[CP 10661] Progetto per la realizzazione di un impianto di produzione di energia elettrica da fonte eolica denominato "Gualdo Tadino" con potenza di immissione in rete pari a 62 MW e relative opere connesse da realizzarsi nei comuni di Gualdo Tadino (PG) e Nocera Umbra (PG).

Oggetto: Integrazione Osservazioni del 20/02/2024

## Osservazione sulla “Stima di producibilità”

Figura 3. Rosa dei venti

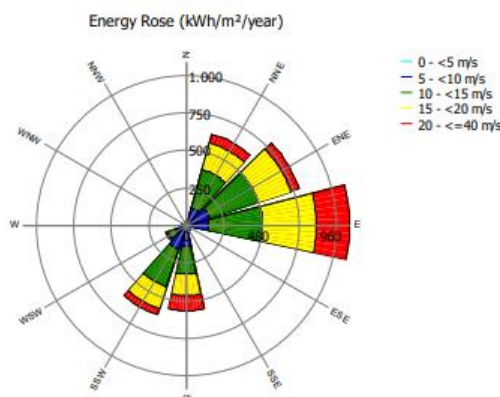
b) L’impianto non è totalmente “*esposto a venti predominanti*” come affermato dalla proponente ma che, anzi, e lo specificheremo e dimostreremo in seguito, è quasi totalmente disposto in modo “perpendicolare” ai venti prevalenti e, quindi soggetto ad una serie di riduzioni di producibilità che la Renexia s.p.a. non ha minimamente tenuto in considerazione.

Il massiccio degli Appennini Tadinati geograficamente sono posizionati a EST dell'impianto eolico che, considerata la provenienza del vento prevalente rilevato dalla società, risulta

essere notevolmente rallentato e disturbato in quanto gli Appennini Tadini fanno da **“barriera fisica”** al fluido eolico motivo per cui la scelta dell’area collinare, in **presenza due “barriere frangivento”** di 1.432 metri da una parte e di 832 metri dall’altra come meglio evidenziato con la ricostruzione grafica seguente (le linee di colore rosso sono le linee di cresta):

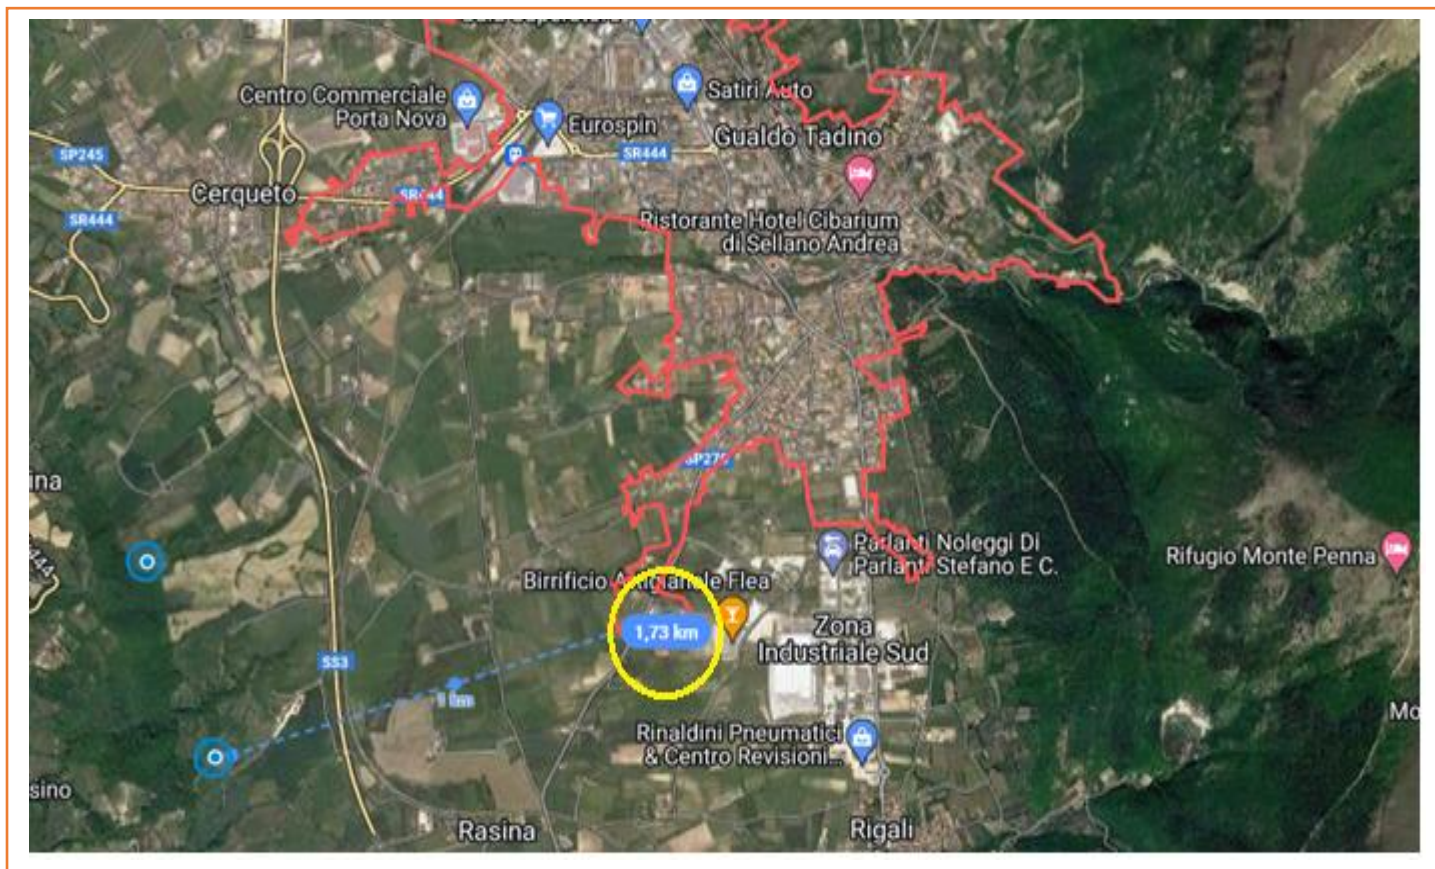
La pubblicazione dei dati sulla producibilità dell'impianto calcolati dalla proponente ci ha lasciati perplessi e pertanto siamo obbligati a contestarli in quanto carenti di molteplici dati che dimostrano una producibilità netta superiore a quella preventivabile.

Fatte le precedenti considerazioni si ritiene che la stima della “**produzione attesa**” calcolata dalla società pari a **165.730,40 MWh/anno** è una produzione che non trova riscontro in quanto la società ha detratto solo alcune delle perdite “**strutturali di rete**” che, secondo al società sono complessivamente pari al **-9,62%**.

Si deduce l'evidente intenzione di dimostrare che l'impianto ha una producibilità alta, omettendo di calcolare tutta una serie di perdite strutturali di rete che riassumeremo con la successiva **Tavola 2**.
